**Всемирный форум для согласования правил
в области транспортных средств**

Рабочая группа по вопросам шума и шин

**Шины: Правила № 30 ООН (шины для легковых
автомобилей и их прицепов)****Предложение по дополнению к поправкам серии 02
к Правилам № 30 ООН****Представлено экспертами от Европейской технической
организации по вопросам пневматических шин и ободьев колес***

Рисунок

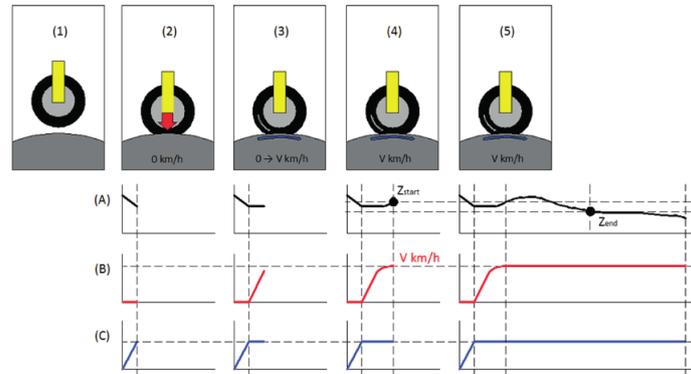
5. Описание испытаний на нагрузку/скорость для шин, пригодных для эксплуатации в спущенном состоянии, и шин с расширенной мобильностью пересмотрено в целях уточнения последовательности этапов процедуры испытания, с тем чтобы привести ее в соответствие со стандартом ISO 16992.

6. Для проведения испытания важно, чтобы высота преломленного профиля измерялась во время вращения надетой на колесо шины на испытательной скорости, поскольку при изменении скорости высота преломленного профиля — за счет воздействия центробежных сил — меняется.

Пункт 3.6 пронумеровать как пункт 3.8.2 и изменить следующим образом:

«~~3.6~~ **3.8.2** ~~В начале испытания производится~~ **Производится** измерение высоты преломленного профиля (**Z1-Z1**);»

Пункт 3.8.2 пронумеровать как пункт 3.6 и изменить следующим образом:

«~~3.8.2~~ **3.6** ~~ненитательная~~ **Испытательная** скорость: 80 км/ч при диаметре барабана $2,0 \text{ м} \pm 1 \%$ или 75 км/ч при диаметре барабана $1,7 \text{ м} \pm 1 \%$ ».

Пункт 3.9 пронумеровать как пункт 3.8.4 и изменить следующим образом:

«~~3.9~~ **3.8.4** ~~В конце испытания производится~~ **Производится** измерение высоты преломленного профиля (**Z2Z2**)».
